BOLLETTINO UFFICIALE della Regione Toscana

DELIBERAZIONE 25 luglio 2022, n. 868

PAUR ex D.Lgs. 152/2006 art. 27-bis e L.R. 10/2010 art. 73-bis. Progetto di modifica sostanziale delle attività individuate ai punti 3.1 lett.a) e 5.2 lett. a) dell'Allegato VIII alla Parte Seconda del Dlgs. 152/06, installazione ubicata in località Rassina nel comune di Castel Focognano (AR), proposto da COLACEM SpA .Provvedimento conclusivo. *pag. 3*

Valutazione sulla capacità di recupero delle AMD

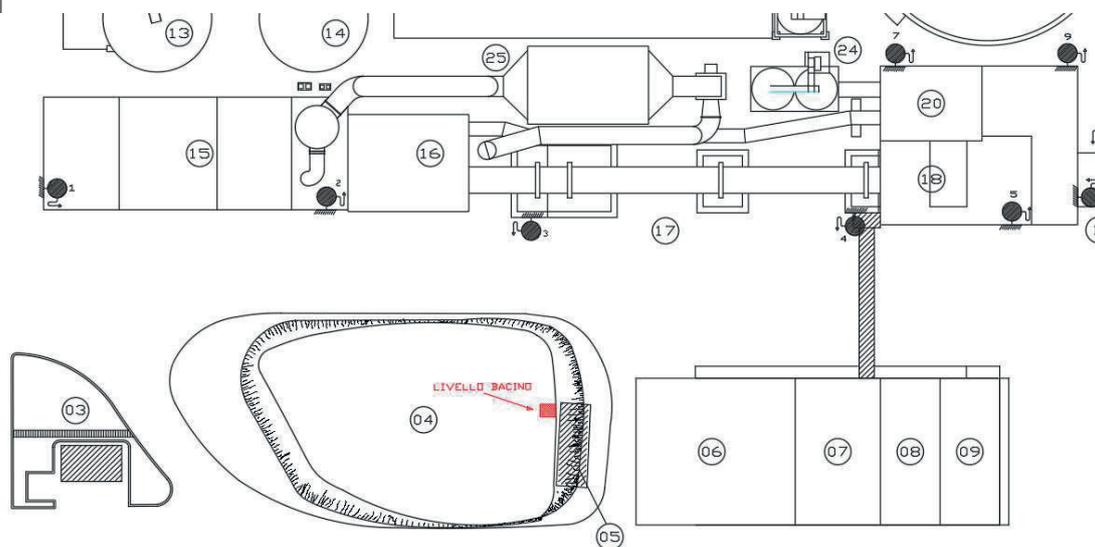
Entriamo ora nel merito della risposta formulata dal proponente alla richiesta di ARPAT e rispetto alla quale si chiede a Colacem S.p.A. di dare evidenza in maniera esplicita di cosa è cambiato rispetto allo stato attualmente autorizzato inerente la gestione delle acque meteoriche perchè ad un primo approccio istruttorio non si notano evidenze per le quali la modifica richiesta (incremento CSS) possa comportare cambiamenti sostanziali al Piano di gestione delle acque meteoriche. Si ricorda che il Piano di Gestione delle Acque meteoriche deve essere recepito nel provvedimento di AIA.

Come riportato nel precedente paragrafo, il bacino di accumulo permette di accogliere 360 mc di acque di

prima pioggia ed eventualmente 180 mc di acque di seconda pioggia, quindi di recuperare per ogni evento piovoso nel ciclo di trasformazione dello Stabilimento, un volume complessivo potenziale di 540 mc. Come già riportati nelle analisi condotte nello Studio di Impatto Ambientale (Capitolo 2 dell'elaborato SIA_C04_Descrizione dell'ambiente), si osservano valori di pioggia medi su base annua che oscillano intorno a 1000 mm, da un minimo di circa 700 mm (annate siccitose) a un massimo di 1280 mm (annate piovose), e un numero di giorni di pioggia che mediamente è di circa 90 giorni. Nota la superficie dell'area dello Stabilimento (69.905 mq) Colavem S.p.A. stima quindi in circa 70.000 mc di acqua (69.905 x 1.0 m) il volume di acque meteoriche ricadenti nello Stabilimento in un anno. Di questo, secondo quanto riportato nel precedente paragrafo, l'attuale sistema di gestione delle acque meteoriche consente il recupero potenziale di circa 48.600 mc di acqua piovana (stimati moltiplicando 540 mc per 90 giorni di pioggia), che verranno utilizzati nel processo tecnologico dello Stabilimento Colacem S.p.A. di Rassina.
